Notat

Vår referanse: 14/1235 - 22 / PlanID - 1263-200902, HistSak - 2013/562, HistSak - 2008/179

Emne: Løysing for trafikksituasjonen ved ny Alversund skule, områdeplan Alversund

Alternativ 3

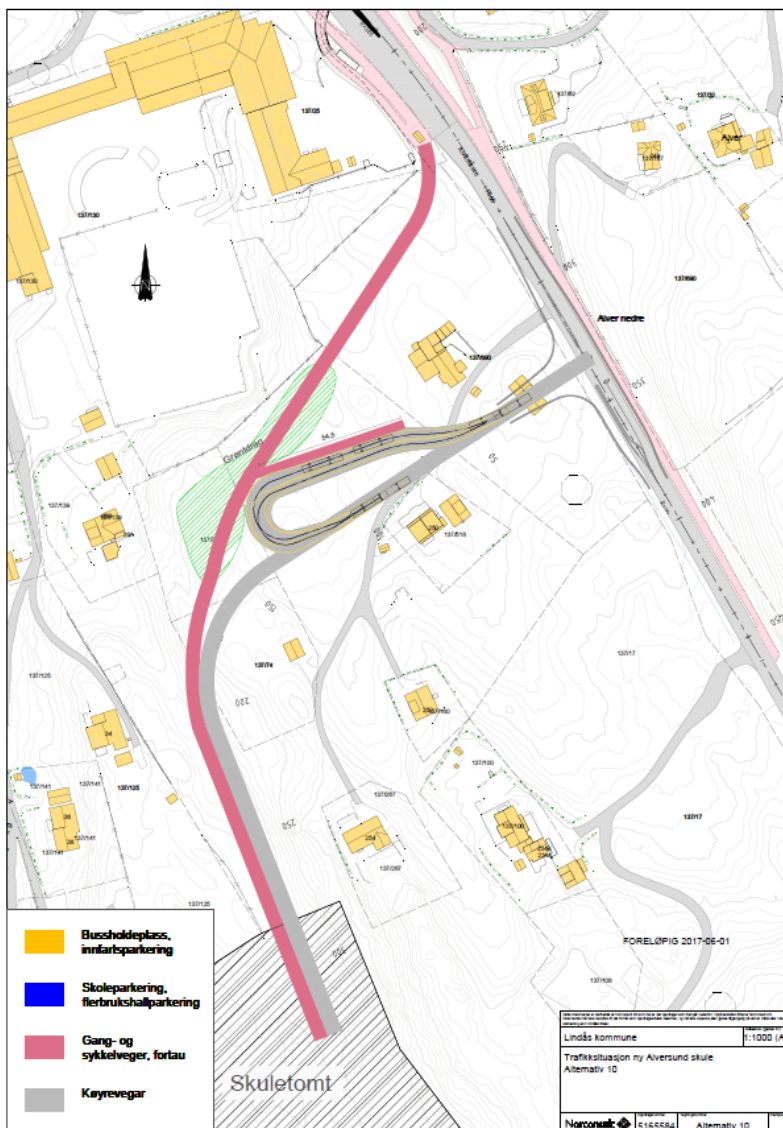
«I alternativ 3 samles all kjøring til skolen i ett kryss, inkludert skolebussar. Etter vårt syn er dette den klart beste løysingen i forhold til trafikksikkerhet. Vi mener også at hvis holdeplassen kun skal benyttes på de avgangene som også er skoleruter, bør det kunne aksepteres noe tidstap. Vi mener imidlertid at løysingen kan bedres ved å korte avstanden til fylkesvegen. Vi stiller også spørsmål ved om det er areal til mange nok busser.»

«I skissa for alternativ 3 er det teikna inn ein grøn trekant i innkøyinga. Dersom dette antyder ei form for øy må denne fjernast. Dette for å sikre at terminal kan nyttast til inn- og utkjøring både frå nord og sør.»

Administrasjonen er einig med vegvesenet i at trafikktryggleiken totalt sett er betre i alternativ 3 sidan det er ei avkøyrse til fylkesvegen, og ikkje to som i alternativ 4. I tillegg er gangsituasjonen i alternativ 3 betre enn i alternativ 4 ved busshaldeplassen. Sidan løysinga skal i vareta ein heilskap er alternativ 3 den beste av dei to løysingane.

Alternativ 3 kan og vere ei meir fleksibel løysing for framtida dersom utbygging av idrettsanlegg ved skuletomten fører til at parkering, og av- og påstiging må løysast andre stader. I ein slik situasjon kan buss stoppet vist i alternativ 3 nyttast til avsettings- og hentesone for skule- og idrettsområdet. Dei konkrete detaljane i dette må eventuelt kome på eit seinare tidspunkt.

Alternativ 4

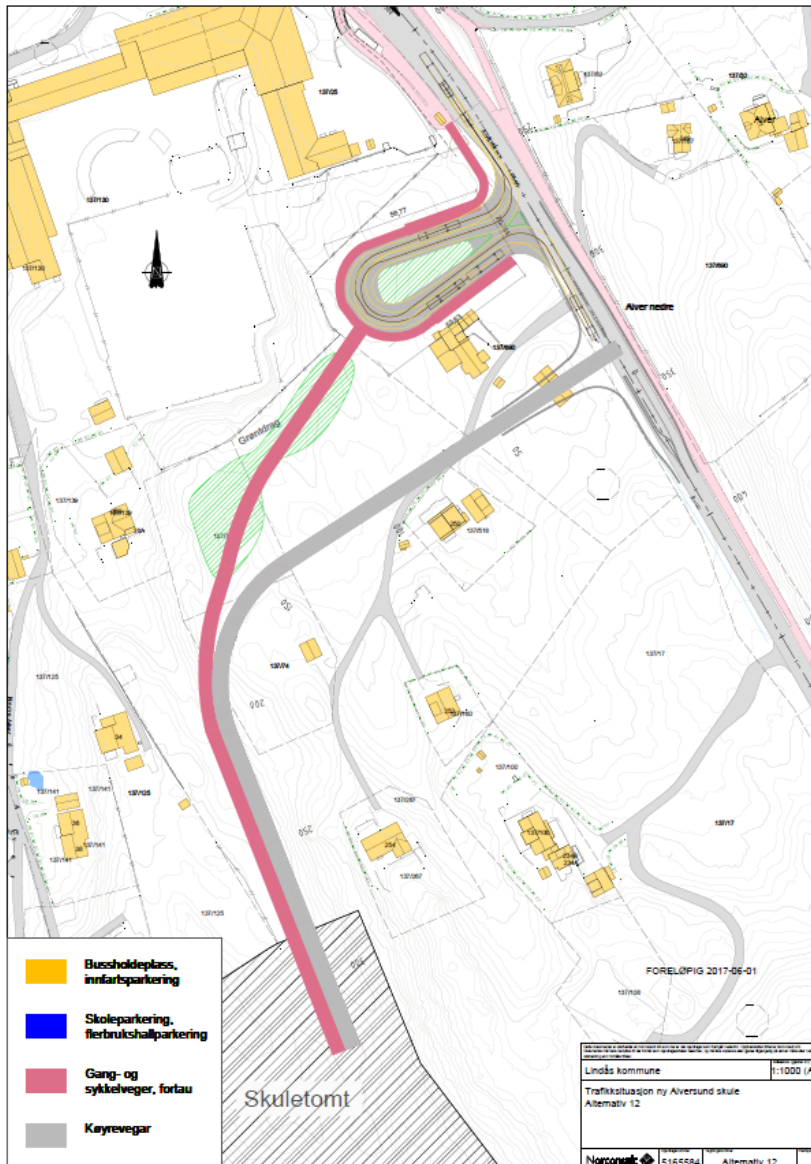
«I alternativ 4 etableres et ekstra kryss inn til skolebussholdeplassen. Kryssene i Alversund blir liggende svært tett, med ulike kryssløsninger, og dette gjør trafikkbildet på strekningen mer krevende å forstå. Det reduserer trafikksikkerheten på fylkesvegen, og er et overordnet viktig moment for vår vurdering. Det er i tillegg uklart om det er tilstrekkelig avstand mellom kryssene til ordinær kryssoppmerking.

Vi ser også at inn-/utkjøringen til skolebussholdplassen er svært bred, over 20 meter, og det kan oppstå farlige situasjoner dersom noen fotgjengere velger å krysse over der. I tillegg er vi bekymret for uønsket bruk (inn- og utkjøring) utenfor skoletid.»

Vår vurdering er at alternativ 4 er det beste for buss grunna;

- Kortast avstand frå fylkesveg = minst tidstap ved avvikande trasè. Gangvegen til elevane blir marginalt lengre
- Eigen inn- og utkøyring. Slepp å dele vegen med annan trafikk til / frå skulen = mindre tidstap
- Kan få oppstilling m/plattform på begge sider av terminalen, altså til tre-fire bussar i staden for til to-tre bussar i alternativ 3
